Commission économique pour l'Europe

Groupe d'experts de la signalisation routière

**Rapport du Groupe d'experts de la signalisation routière
sur sa septième session**

Évaluation des signaux au cas par cas, réalisée par le Groupe d'experts

A, 4^b « CHAUSSÉE RÉTRÉCIE »

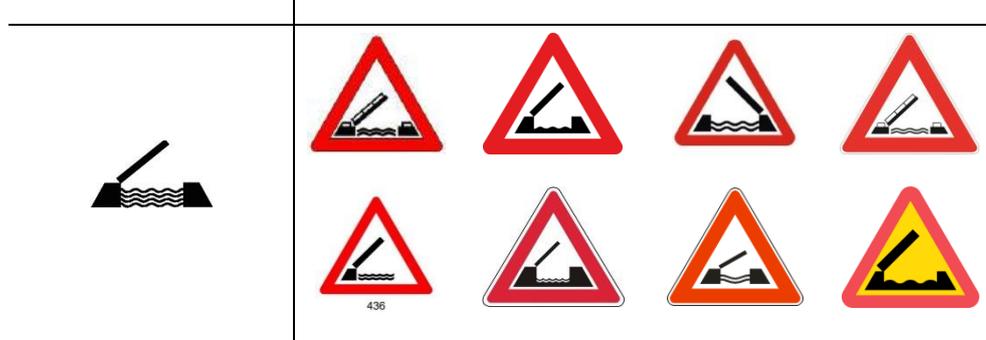
Aucun commentaire.

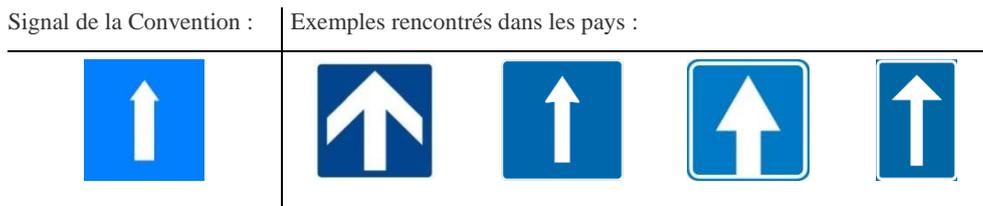
Le Groupe a relevé des différences mineures en ce qui concerne la forme des têtes et queues de flèche et les proportions représentées par la flèche sur le signal. Il a recommandé aux Parties contractantes d'accorder une plus grande attention aux détails du dessin, en particulier à la forme de la pointe de flèche (en l'élargissant afin d'améliorer la lisibilité). La queue de la flèche ne devait pas toucher le bord du signal.

Certains pays (par exemple la Suède) utilisent un panneau de forme rectangulaire pour ce signal.

Le Groupe a recommandé de modifier le symbole prescrit dans la Convention en élargissant la tête de flèche.
